PREVOST

BULLETIN DE GARANTIE

BG16-04

DATE :	FÉVRIER 2016	SECTION : 14 - Conduite
EXPIRATION:	FÉVRIER 2018	
SUJET :	FIXATION DE L'AMORTISSEUR DE CONDUITE

Figure 1

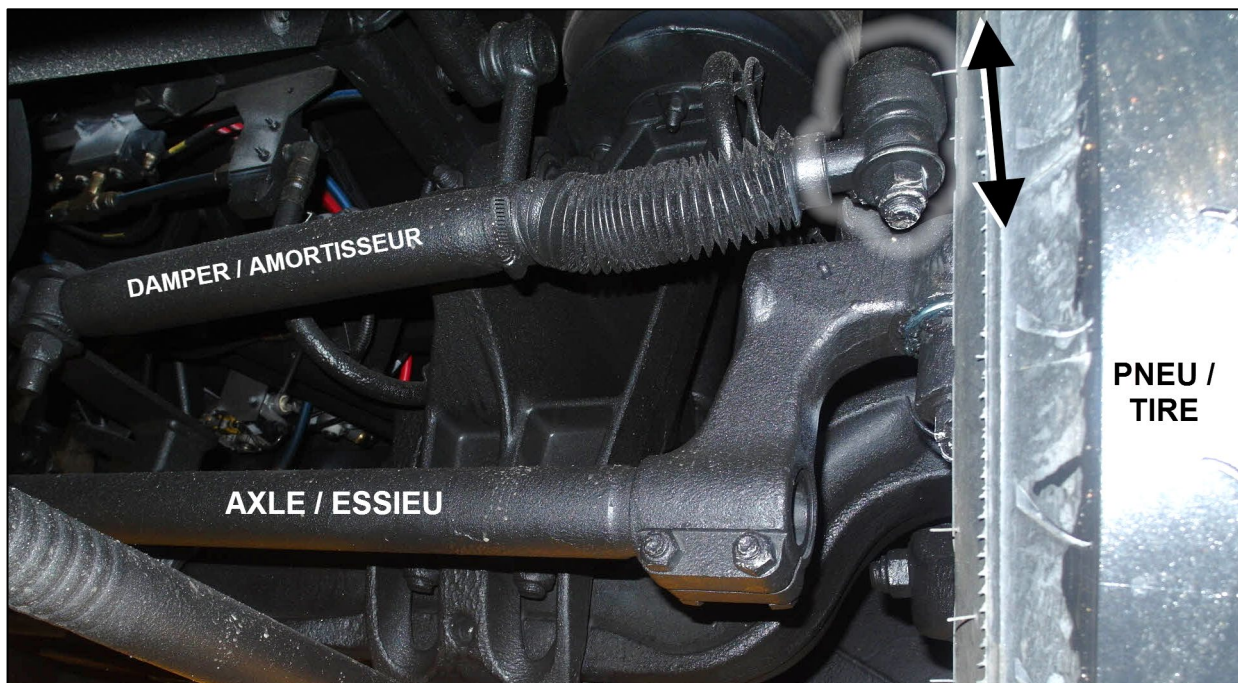
Sur les véhicules visés par ce bulletin, le palier de la rotule de l'amortisseur de la conduite peut être libre dans son logement. Remplacer la rotule au besoin et remplacer la quincaillerie avec les pièces fournies.

1. Soulever le véhicule.
2. Sur l'essieu avant, roue droite, localiser la rotule de l'amortisseur de direction. (Fig.1)
3. Vérifier le jeu de la rotule en essayant de bouger de haut en bas. (Fig. 1)
4. Si la rotule se déplace verticalement, remplacer la rotule par une nouvelle **660884**.

Figure 2

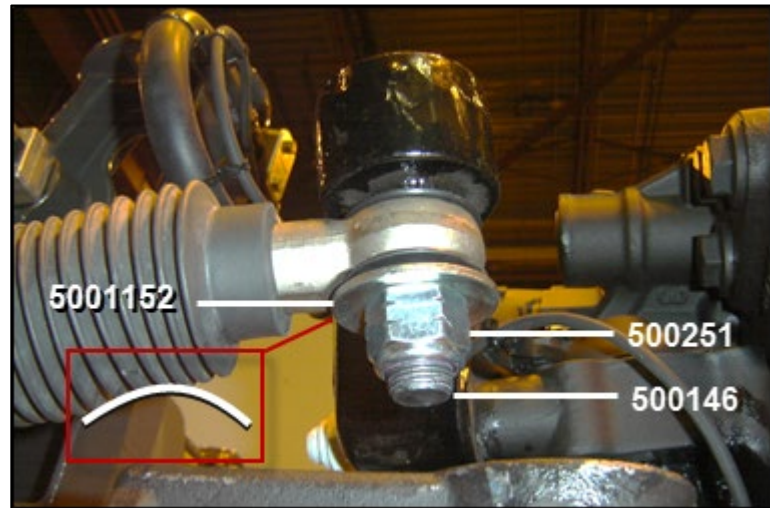
5. Ajouter une rondelle sous le joint d'étanchéité. Notez l'orientation de la rondelle (fig. 2)
5001152 qté 1

Remplacer le boulon et l'écrou :
500146 qté 1
500251 qté 1

Serrer à **110 lbf-pi.**

Appliquer un enduit anti-corrosion sur les nouvelles pièces.
